改善箇所説明図①

油圧式パワーステアリング装置のゴムホースに耐久性の不足しているものがあり、最悪の場合、当該ゴムホースに亀裂が入り、油が漏れハンドルが重くなるおそれがある。

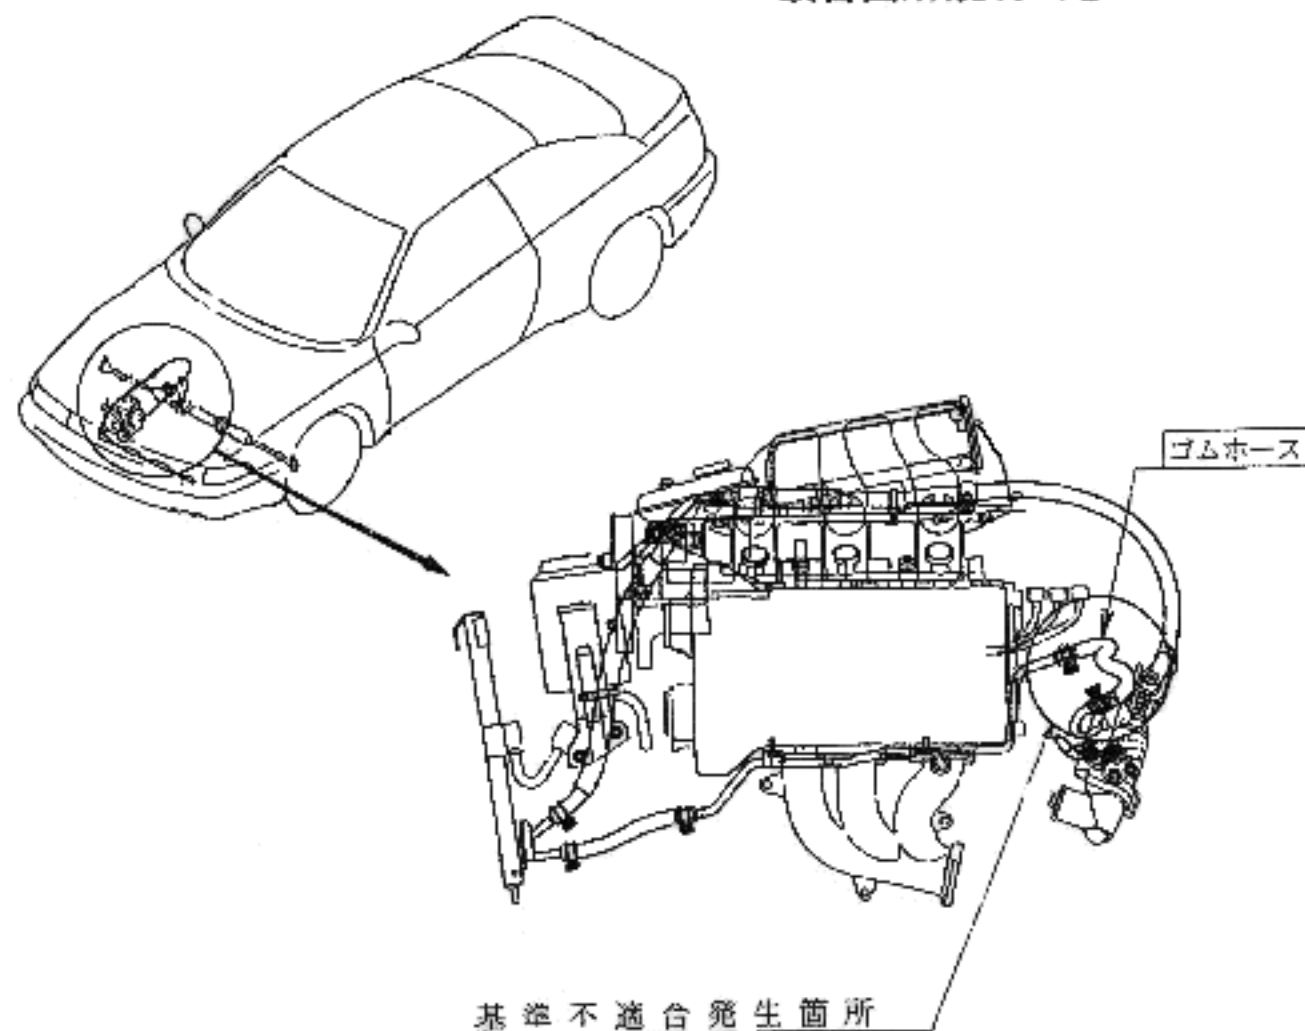
改善前

ロット番号は、無し。

全車両、当該ゴムホースを改善品と交換する。

改善後

ロット番号は、ゴムホース表面に緑色でプリント。
